Kommentare und Forderungen:

Initiative RAW Kulturensemble
www.raw-kulturensemble.de

Plan- und Strukturwerk RAW Areal – Dialogverfahren 2018

Stand: 09.07.2018

1 Warschauer Straße

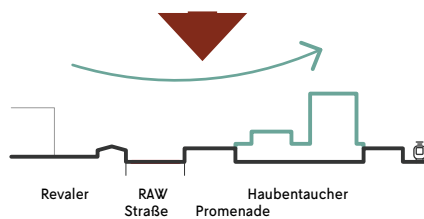
Großflächiger Abriss: Dem Sockelneubau fallen die Projekte Suicide Circus, Urban Spree und Astra mit ihren Freiflächen sowie der dortige Baumbestand zum Opfer. Das kann nicht die optimale Lösung sein.

Den Haubentaucher vollständig zu bebauen bedeutet, das Gemäuer abzureißen. Nur die Kubatur zu erhalten ist zu wenig.

Blickbeziehung: Die Anordnung der Sockelaufbauten muss eine Blickbeziehung zwischen Warschauer Straße und dem Gelände ermöglichen.

Öffentliche Durchwegung: Der Sockel soll von der Warschauer Str. ebenerdig betreten werden können und eine einladende Eingangssituation darstellen. Zwei Aufgänge erlauben den Zugang vom Areal. Eine Durchwegung zwischen allen Zugängen ist zu gewährleisten.

Hochhaus: Ein Hochpunkt soll im südlichen Bereich des Sockels platziert werden und sich zur Warschauer Brücke orientieren.

4 Halle 16

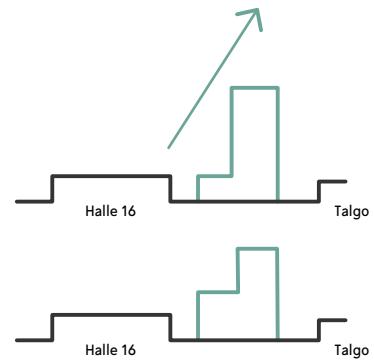
Hochhäuser sorgen für die Verschattung der Freiflächen. Sie sprengen den städtebaulichen Maßstab, führen zu einer Übernutzung des Areals und treiben die Gentrifizierung auf dem RAW und im Kiez voran.

Höhenstaffelung: Der Hochpunkt südlich von Halle 16 soll eine Höhenstaffelung aufweisen. Dabei soll er beginnend die Höhe der Halle selbst aufnehmen, oder aber eine geringere Höhe aufweisen

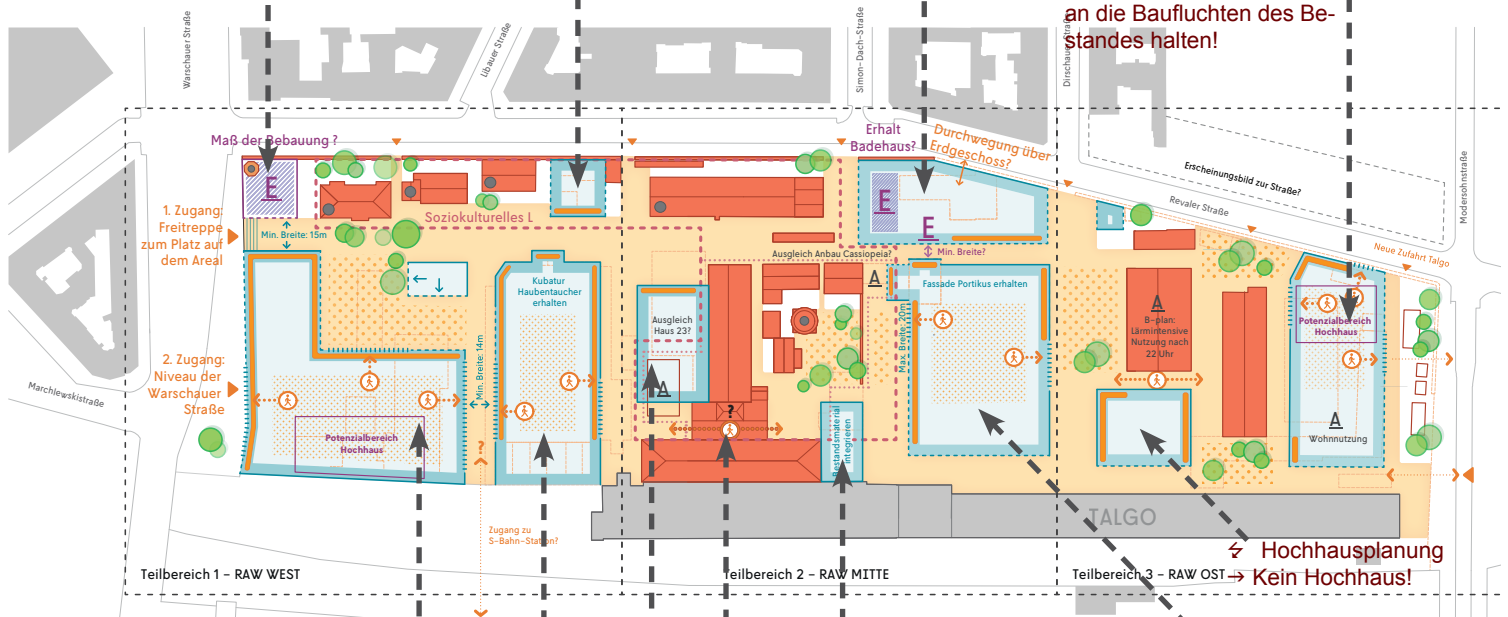
↪ Eine Bebauung, wie sie hier vorgeschlagen wird, führt zu weiteren Gentrifizierungsprozessen auf dem RAW und im Friedrichshainer Südkiez. Die Entwicklungspläne gefährden die Qualifizierung des Geländes als Stadtraum für Kultur-, Freizeit und lokales Gewerbe. Durch massiven Neubau drohen starke Nutzungskonkurrenzen und negative städtebauliche Folgewirkungen.
→ Eine behutsame Entwicklung aus dem Bestand heraus ohne großflächigen Abriss ist der richtige Weg.

↪ Eine Bebauung zwischen Oktagon und BWH wird als störend für das Denkmalensemble empfunden.
→ Offener Eingang zum RAW!

↪ Der Bestand wird abgerissen, große Baublocks sind geplant. Eine wichtige Freifläche (heute z.B. Flohmarkt) soll bebaut werden. Das Ensemble nimmt großen Schaden.
→ Statt Abriss und Neubau: Bestandsentwicklung!

↪ Eine Bebauung wird als störend für das Denkmalensemble empfunden.
→ Behutsame und experimentelle Raumentwicklung durch die Nutzer*innen!

↪ Der Baublock stellt sich quer in das längs orientierte Ensemble. Städtebaulich ist aber die Durchgängigkeit der Promenade bis zur Modersohnstraße gewünscht.
→ Neubauten sollen sich an die Baufluchten des Bestandes halten!

↪ Dem Sockelneubau fallen die Projekte Sucide Circus, Urban Spree und Astra sowie der gesamte Baubestand zum Opfer. Das kann nicht die optimale Lösung sein. Der Bestand soll den Hauptmaßstab bilden. Hochhäuser passen nicht in das schützenswerte Ensemble.

↪ Der Abriss der Halle 18 am Biergarten zugunsten eines Anbaus an die Radsatzdreherei schadet dem Ensemble und beeinträchtigt die Freiflächennutzung durch Verschattung.
→ Halle 18 wie lange geplant für Sportnutzung instand setzen!

↪ Große Sockelbauwerke verdrängen den öffentlichen Freiraum, der auf dem RAW gefordert ist. Die Fläche C1 war immer für eine größere Grün- und Sportfläche vorgesehen.
→ Die Ergänzung des RAW-Ensembles durch kleinteilige durch Einzelbauwerke da, wo Platz ist. Hier: Platzbildende Gebäudeanordnung!

↪ Sämtliche Hallen (23-25) zwischen Haubentaucher und Skaterhalle sollen abgerissen werden, wobei eigentlich nur die Getränkehalle (21) zu Disposition erscheint.
→ Neubaufäche auf die heutige Getränkehalle beschränken!

↪ Den Haubentaucher vollständig zu bebauen bedeutet, das Gemäuer abzureißen. Nur die Kubatur zu erhalten ist zu wenig.
→ Teilbebauung mit Bestandserhalt!
